Betreff:**Stellungnahme zur geplanten Änderung des Bahnübergangs
Bienrode III - Auf dem Anger****Organisationseinheit:**Dezernat III
66 Fachbereich Tiefbau und Verkehr**Datum:**

Änderung der technischen Sicherungsanlage
am Bahnübergang BÜ "Bienrode III" km 12,902

Planinhalt:
BÜ "Bienrode III" Bahn-km 12,902 (Strecke 1902 Braunschweig - Gifhorn)
Gemeindestraße "Auf dem Anger"

Stellungnahme zur erneut geänderten Planung des Bahnübergangs Bienrode III - Auf dem Anger

Anlage 1: Lageplan BÜ Bienrode III

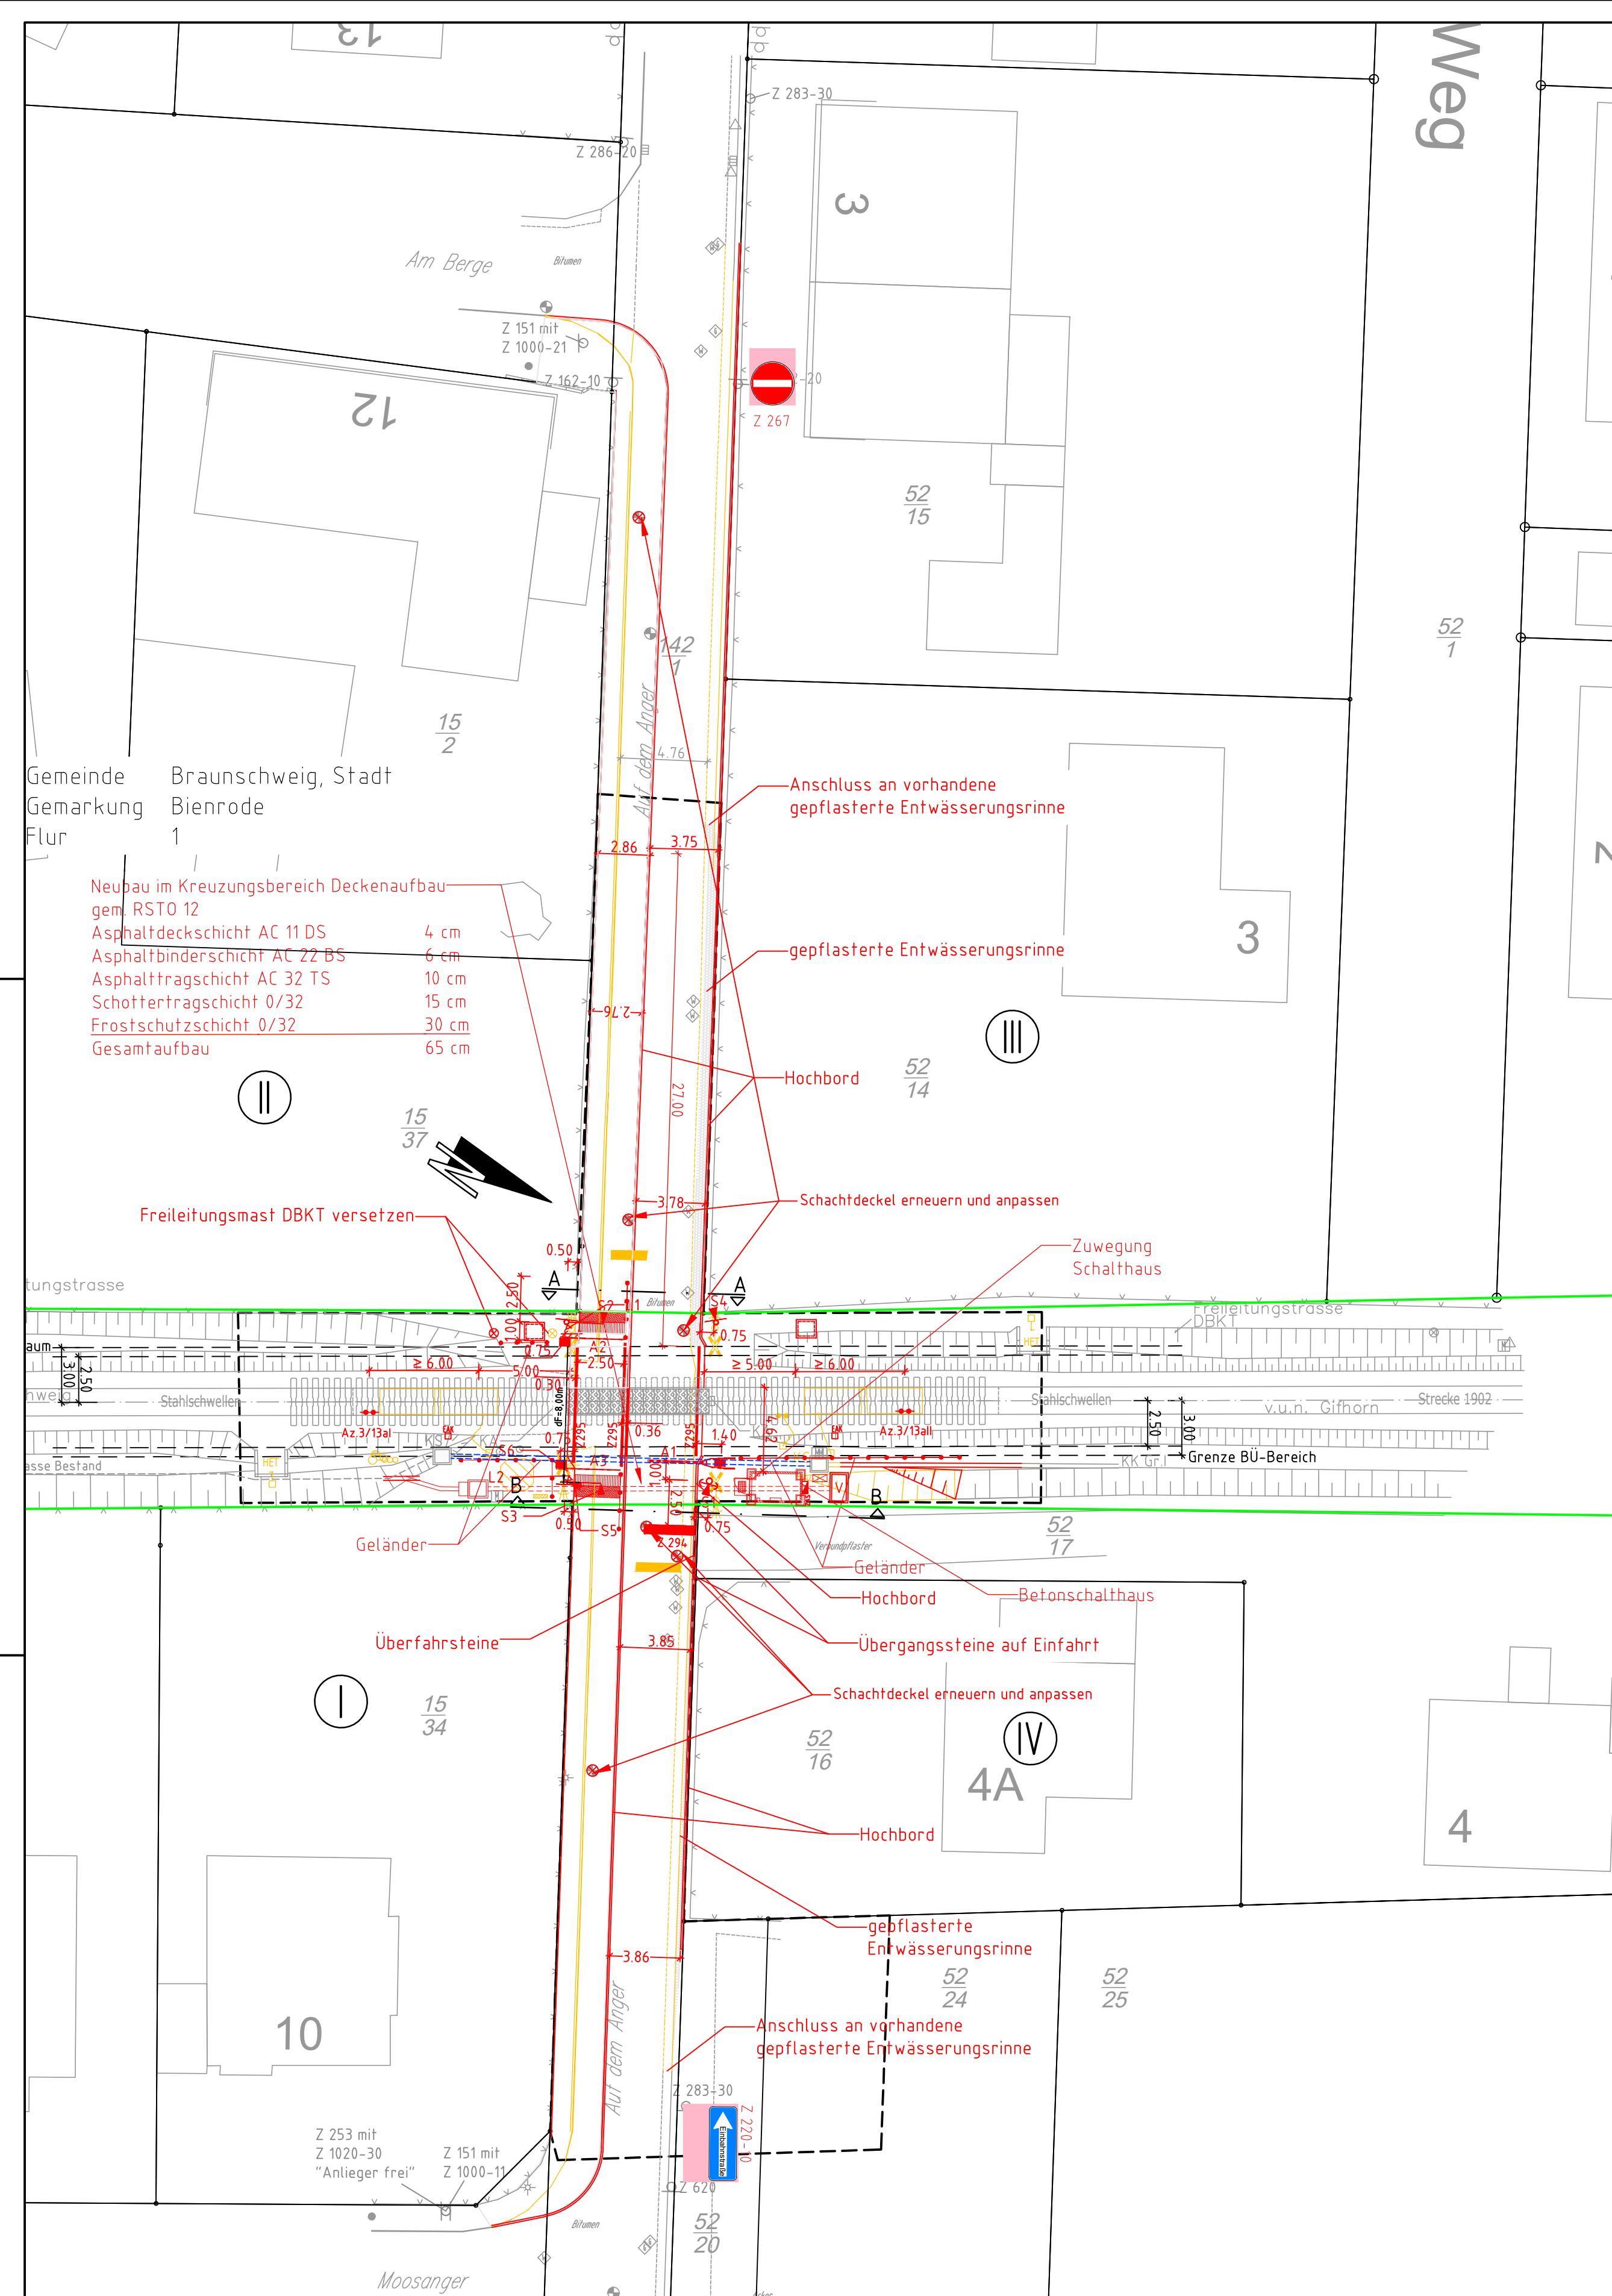
Inwieweit die Freigabe des Gehwegs für den Radverkehr mit dem Verkehrszeichen 239 und dem Zusatzzeichen 1022-10 (Radverkehr frei) oder mit einem Piktogramm Fußgänger und Radfahrer als Sinnbild gem. VwV-StVO zu § 2 Absatz 4, Satz 3 und 4, Nr. III erfolgt, ist im Zuge des abschließenden Markierungs- und Beschilderungsplanes in Abstimmung mit der Straßenverkehrsbehörde (Stadt Braunschweig) zu entscheiden.

Im unmittelbaren Bereich des Bahnübergangs ist kein öffentlicher Regenwasserkanal in der Straße vorhanden. Sämtliche im Planungsbereich vorhandenen Entwässerungsschächte sind an die neuen Straßenhöhen anzupassen.
